ピット図 凡例確認

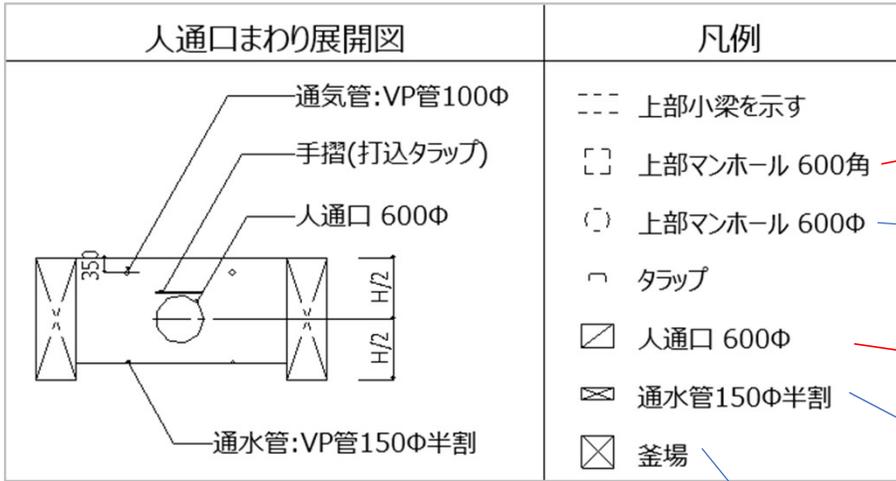
問題：ピット図の凡例とファミリの表現が相違している

対策：①B_床マンホールの600角の表現を凡例に合わせることは可能か

②人通口のファミリの平面の表現を凡例に合わせることは可能か

(ファミリに合わせると釜場と同じになるため、凡例に合わせたい)
